**AVIS RELATIF À LA PROTECTION
CONTRE LES EVENTUELS EFFETS NOCIFS ET NUISANCES
PROVOQUÉS PAR LES RAYONNEMENTS NON IONISANTS
GÉNÉRÉS PAR DES ANTENNES ÉMETTRICES STATIONNAIRES**

Commune : ANS - Exploitant : TELENET GROUP

Référence exploitant : LG2314M

Rapport n° 370 / 2024

Figure 1 : Vue en plan des lieux de séjour et des points de contrôle

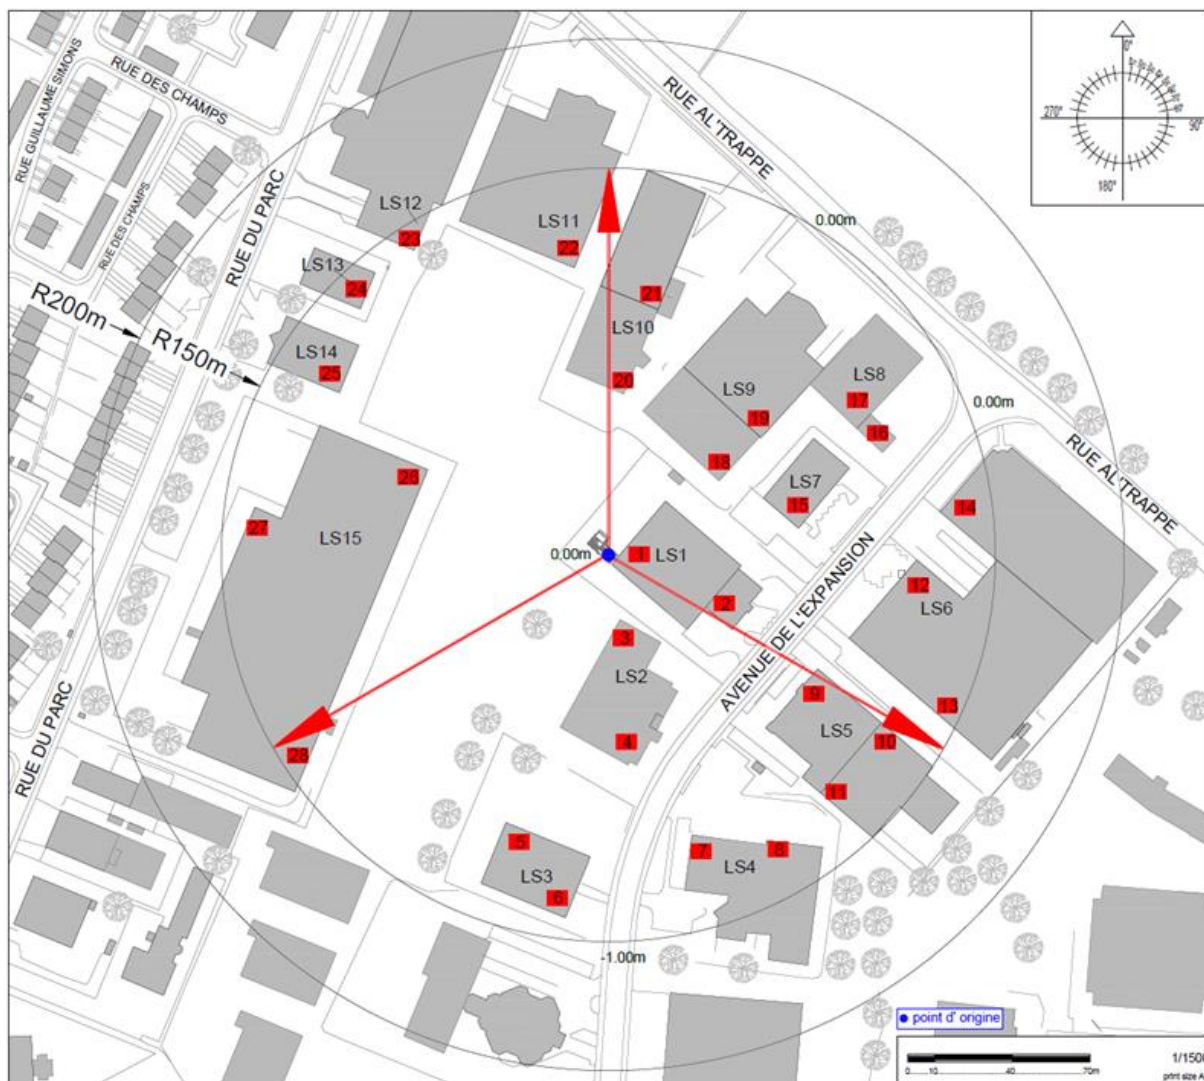
En ce qui concerne les antennes de l'installation mentionnées dans le tableau 1, la distance maximale à laquelle la limite pourrait être atteinte, à l'extérieur, est égale à 166,5 m. S'il n'y a pas de LS à une distance inférieure, les antennes respectent forcément la limite d'immission.

Dans le cas des **LS** situés à l'intérieur des bâtiments, une atténuation d'obstacle est prise en compte et il en résulte que la distance maximale à laquelle la limite pourrait être atteinte se réduit à 117,9 m.

Les résultats de l'évaluation décrite au paragraphe 4 indiquent que les antennes émettrices stationnaires de l'installation faisant l'objet du présent avis ne produisent pas, dans un lieu de séjour, un rayonnement électromagnétique maximum supérieur aux limites fixées à l'article 4 du décret.

Figure 2 : Vue en plan des installations d'antennes dans un rayon de 300 mètres autour de l'installation faisant l'objet de la demande d'avis

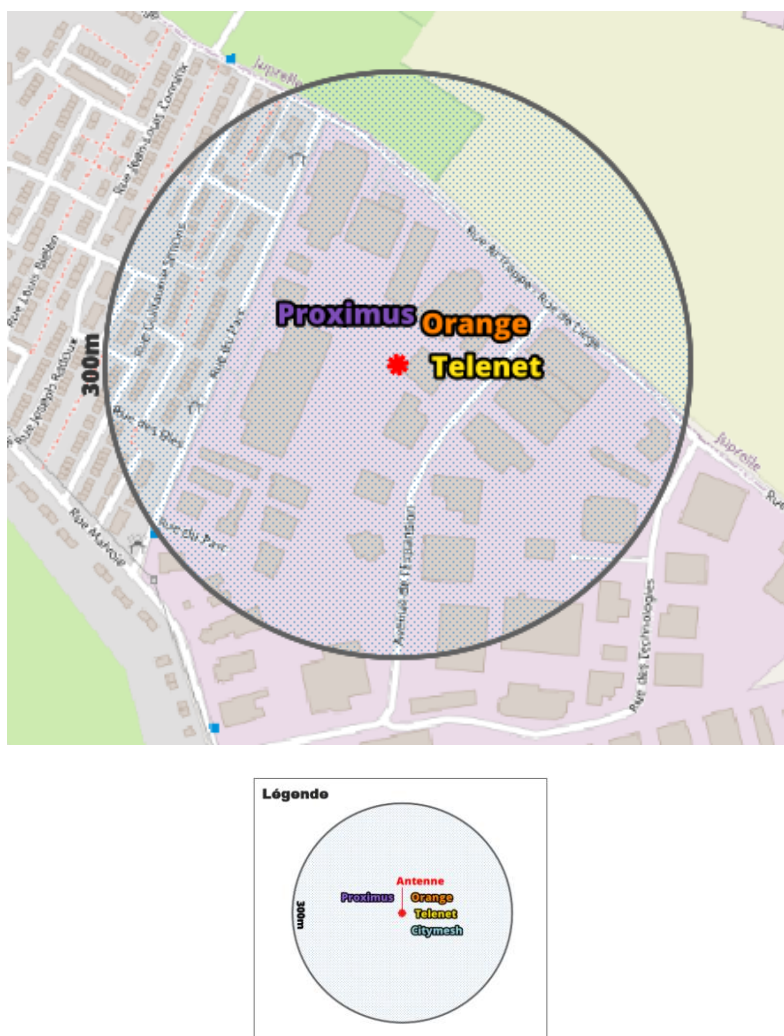
Compte tenu du nombre d'installations localisées dans la figure 2, il apparaît que l'intensité du rayonnement électromagnétique généré, dans les lieux de séjour situés à proximité de l'installation référencée dans le paragraphe 2, par l'ensemble des antennes émettrices stationnaires de l'ensemble des exploitants du même site d'antennes émettrices stationnaires respecte la limite fixée à l'article 4, § 2 du décret.
